DODATEK Č. 1

ke Smlouvě o dílo

uzavřené podle ust. § 1746 odst. 2 zákona č. 89/2012 Sb., občanský zákoník, ve znění pozdějších předpisů
„KD Slavie – interiérový nábytek“

Název ZL:	RESTAURACE 1.NP-DOPLNĚNÍ PRVKŮ L1 a L2		
Objekt:	KD Slavie – interiérový nábytek		
Objednatel:	Statutární město České Budějovice		
Dozor Objednatele:			
Zhotovitel:	A.M.O.S DESIGN s.r.o.		
Popis změny:			
ZL zahrnuje doplnění prvků L1 a L2 dle projektové dokumentace, které chyběly ve výkazu výměr.			
Odůvodnění změny:			
Prvky L1 a L2 byly zakresleny v technické specifikaci, ale ve výkazu výměr byl uveden chybný počet těchto prvků. Změnový list řeší doplnění jednoho kusu prvku L1 a jednoho kusu prvku L2.			
Údaje o změně	Změnu vyvolal		
	Jedná se o změnu: (zatrhnout)	zúžení předmětu díla, kterou se snižuje cena díla	
		úprava předmětu díla bez vlivu na cenu díla	
		práce realizované a hrazené nad rámec ceny díla	X
	Jedná se o změnu ve smyslu zákona: (zatrhnout)	§100 odst. 1 (vyhrazená změna závazku)	
		§ 222 odst. 4	
		§ 222 odst. 5	
		§ 222 odst. 6	X
	Způsob projekčního řešení změny: (zatrhnout)	§ 222 odst. 7

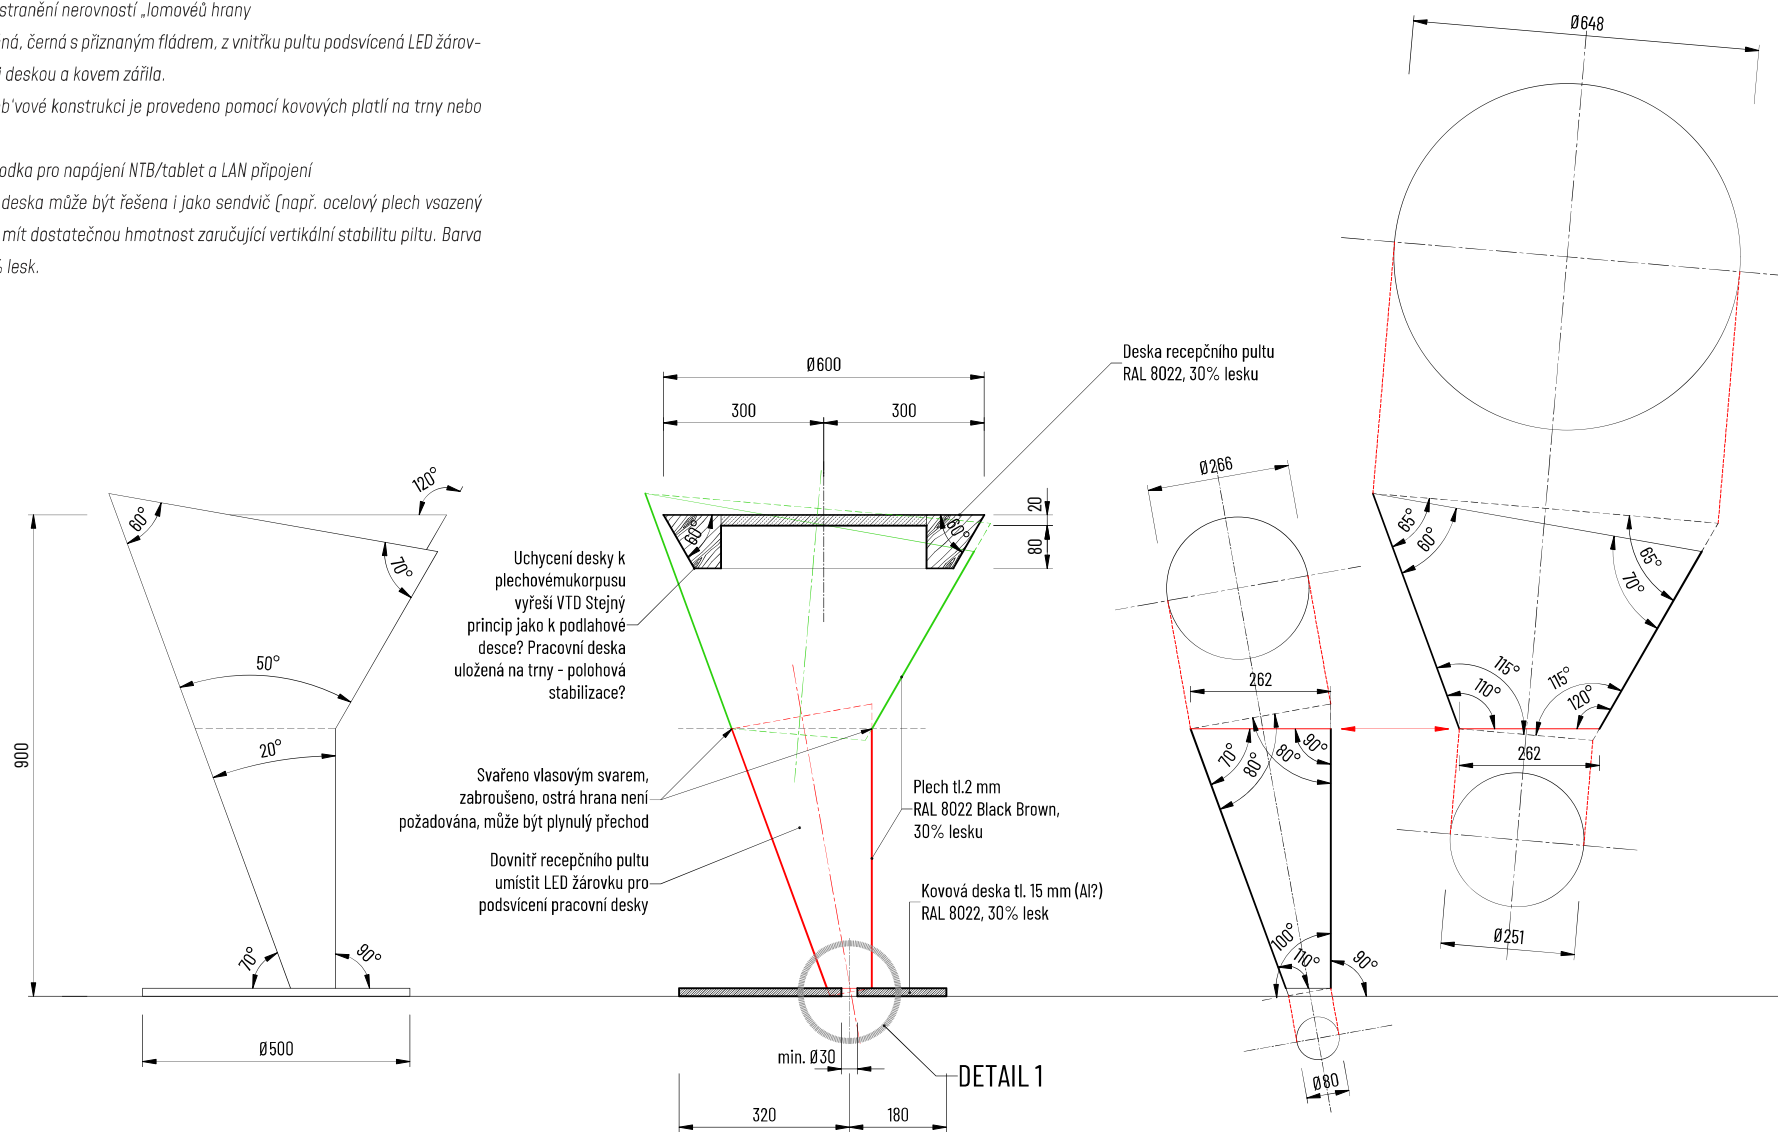
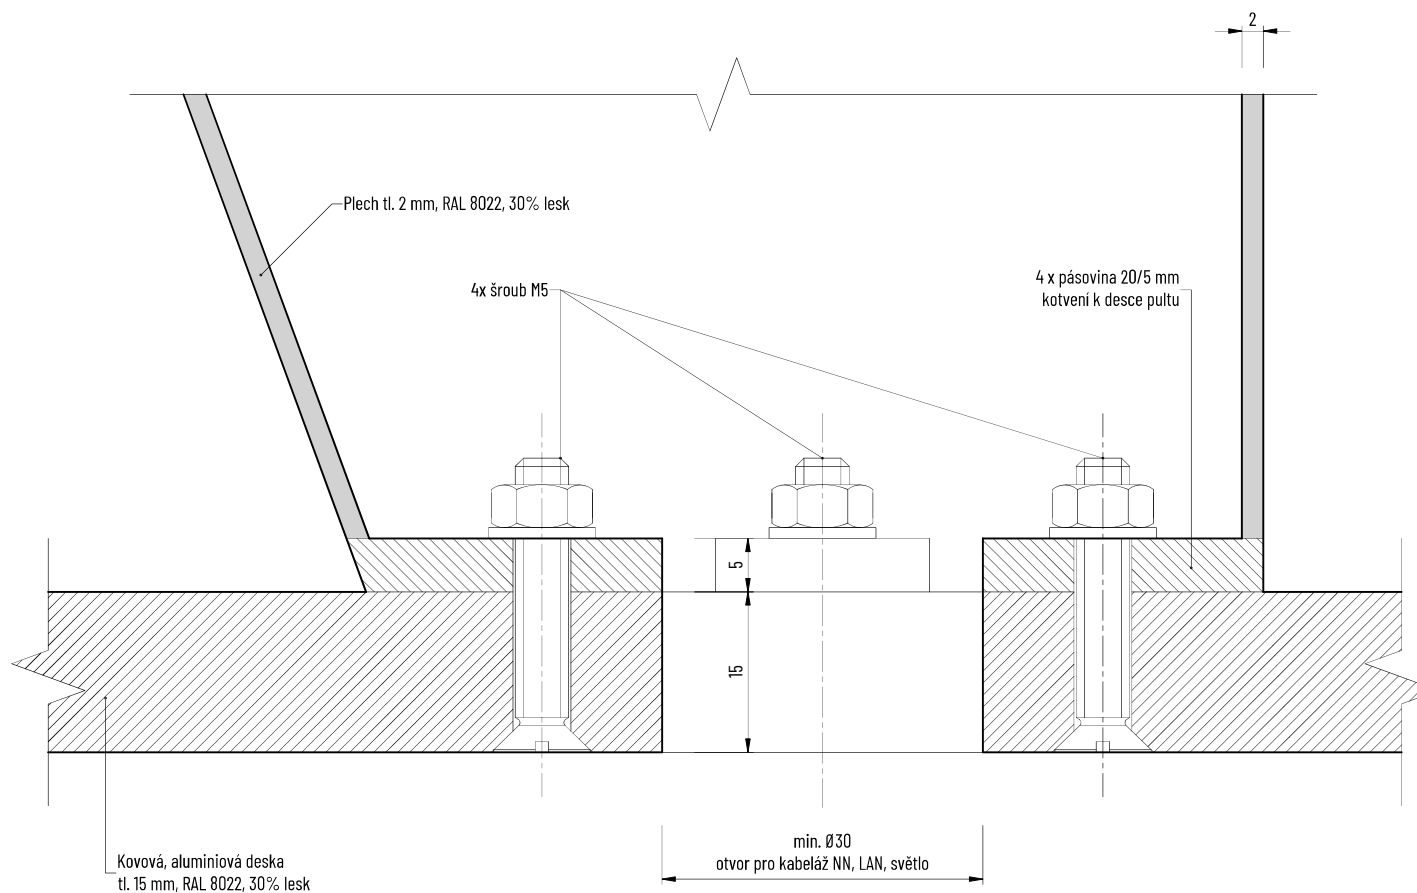
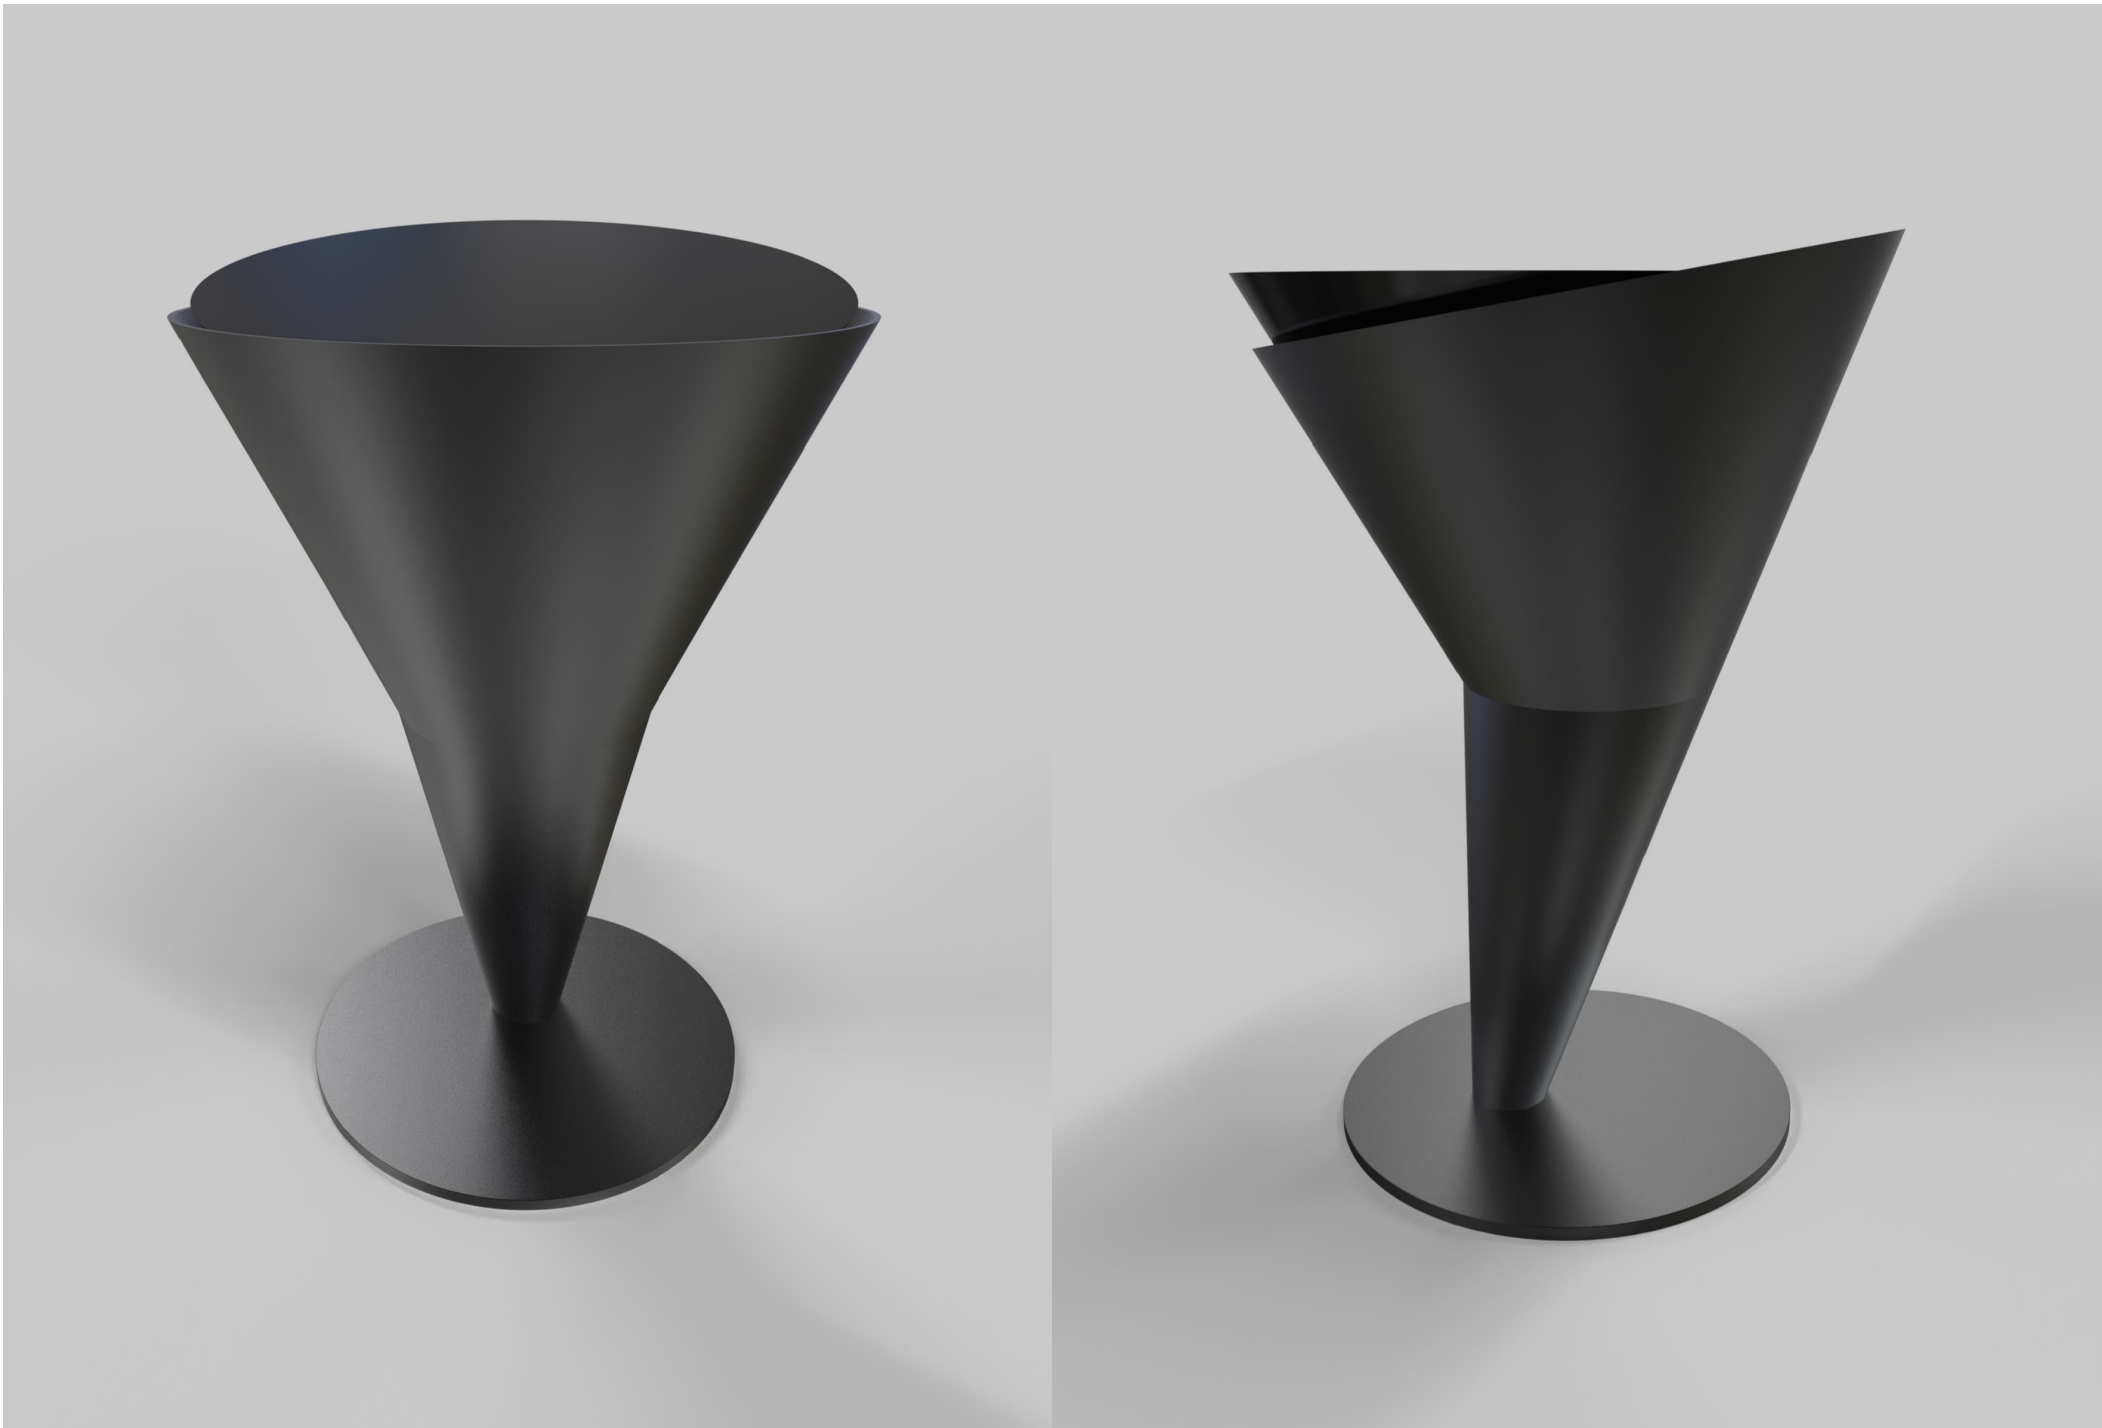
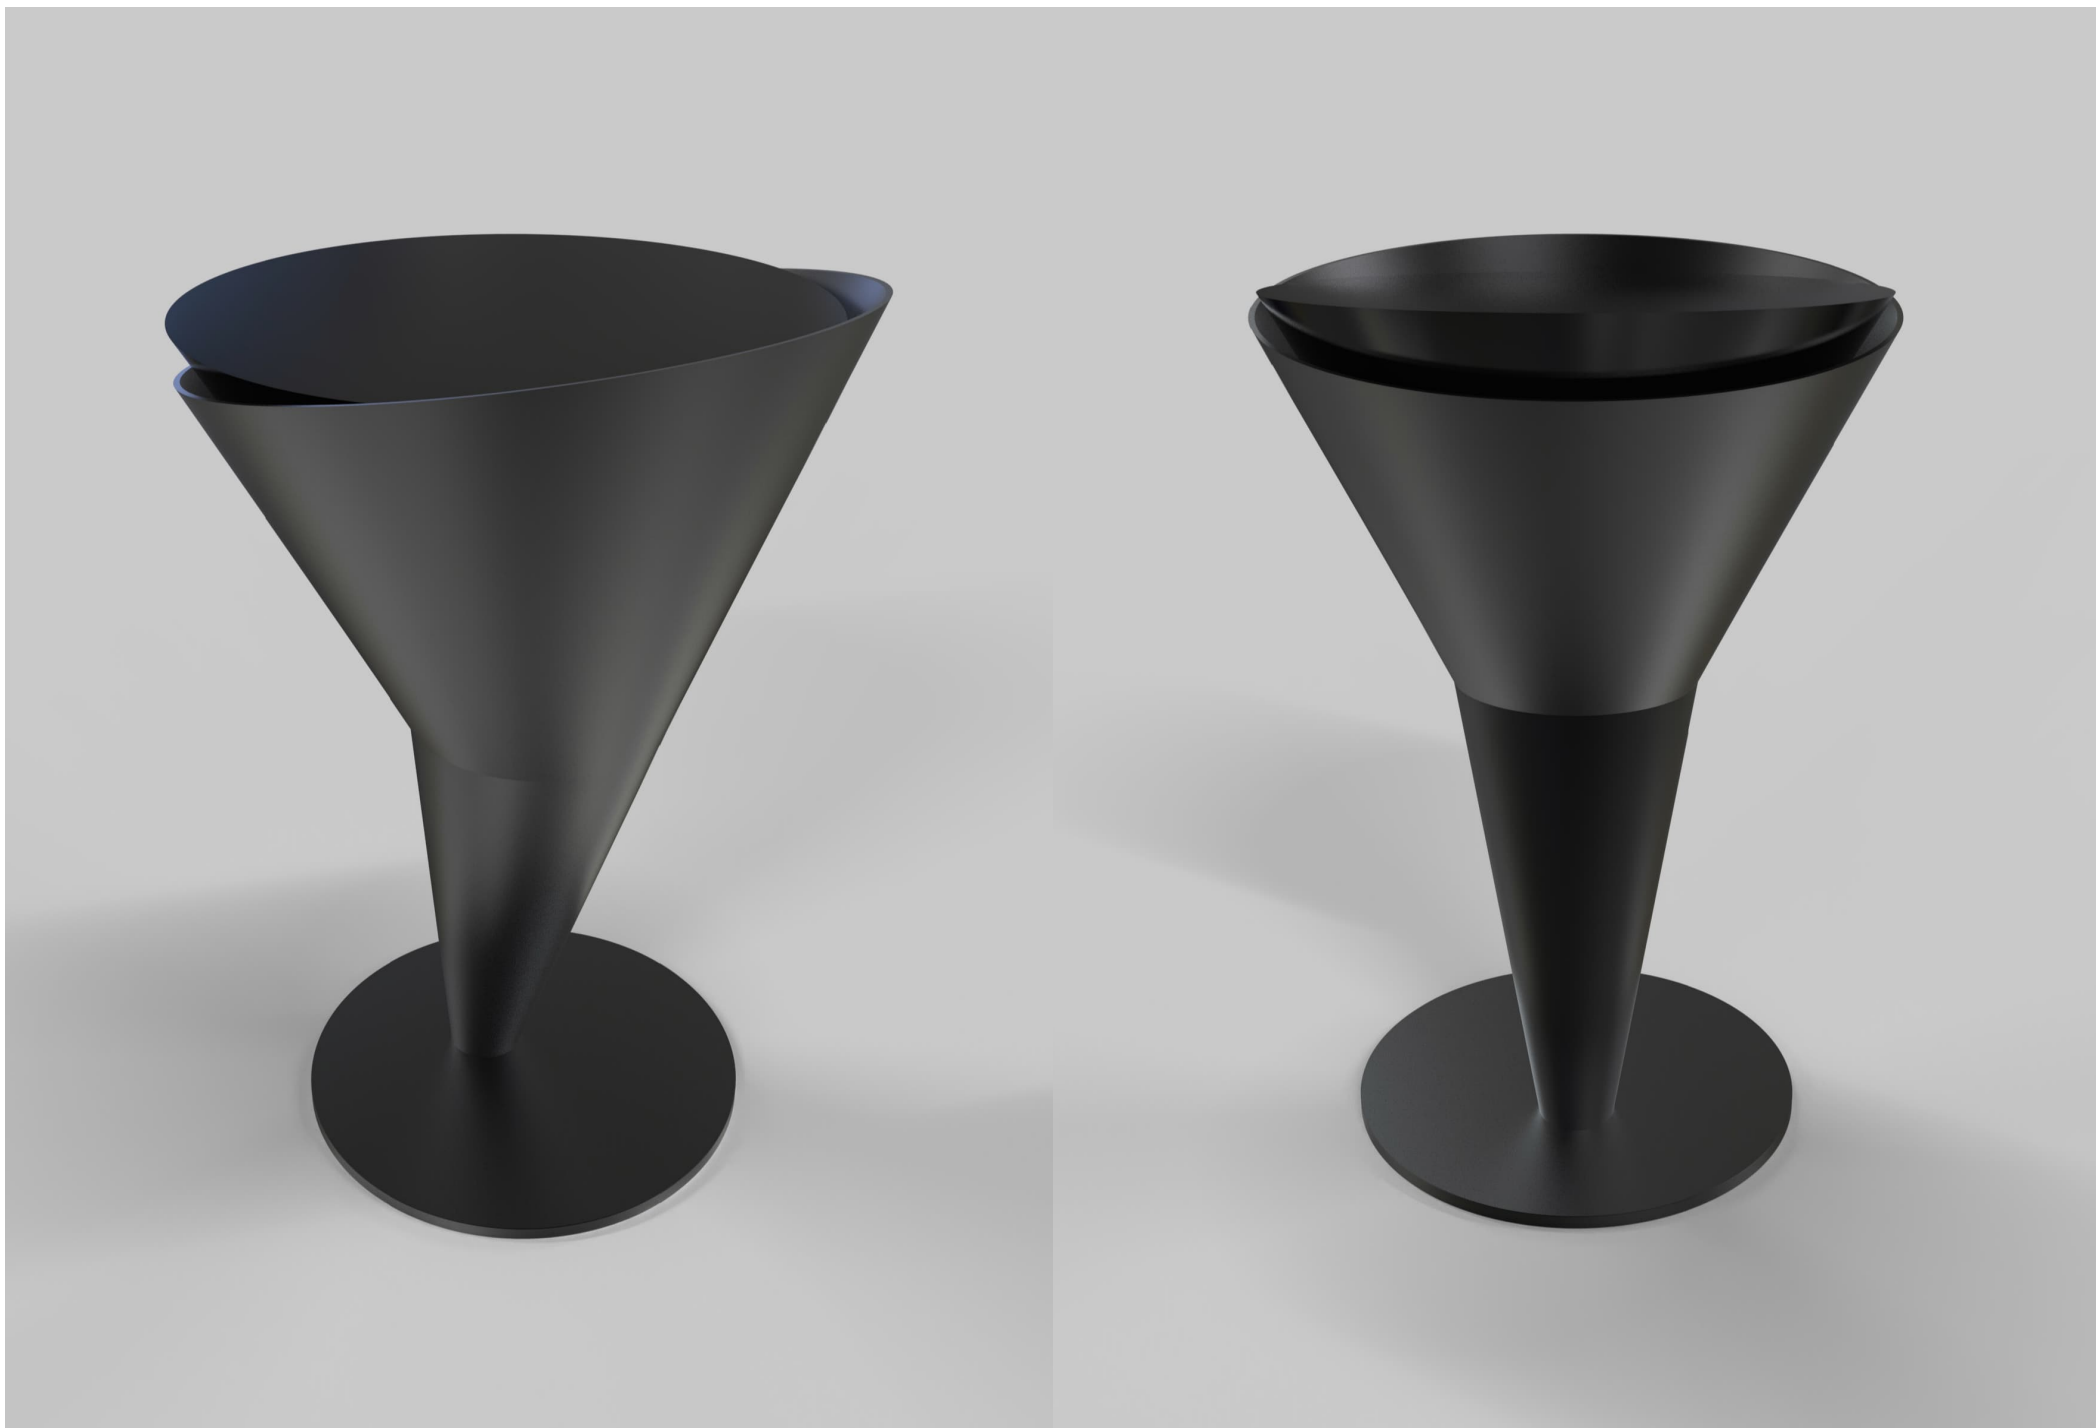
- Receptční pult je navržený z ocelového (hliníkového) plechu, lakovaného práškovou barvou - komaxitem RAL 8022 Black Brown, 30% lesk.
- Skládá se ze dvou, vzájemně svařených kusů komalých kuželů, které jsou vyrobeny stáčením anebo, mnohem lépe, na vytlačovacím soustruhu

- V dokumentaci jsou zkrácené základní tvary v kombinaci s finálním ořezem pod úhlem, tak aby na sebe jednotlivé díly pasovaly.
- Svar by měl být vlasový, přesto „lomová“ hrana nemusí být zcela ostrá což umožňuje použití tmelení k odstranění nerovností „lomové“ hrany

- Deska pultu je dřevěná, černá s přiznaným fládrem, z vnitřku pultu podsvícená LED žárovkou, aby spára mezi deskou a kovem zářila.
- Kotvení desky ke kovové konstrukci je provedeno pomocí kovových platí na trny nebo magnet.

- V desce bude průchodka pro napájení NTB/tablet a LAN připojení
- Kovová stabilizační deska může být řešena i jako sendvič (např. ocelový plech vsazený do desky), ale musí mít dostatečnou hmotnost zaručující vertikální stabilitu pultu. Barva desky RAL 802, 30% lesk.

- Ve stabilizační desce musí být otvor pro protažení napájení NTB/tablet a LAN z instalační podlahové krabice
- Receptční pult může být se stabilizační deskou spojen trvale, protože se nepředpokládá nějaké časté stěhování, kdy by bylo nutné desku od pultu, s ohledem na váhu, demontovat.
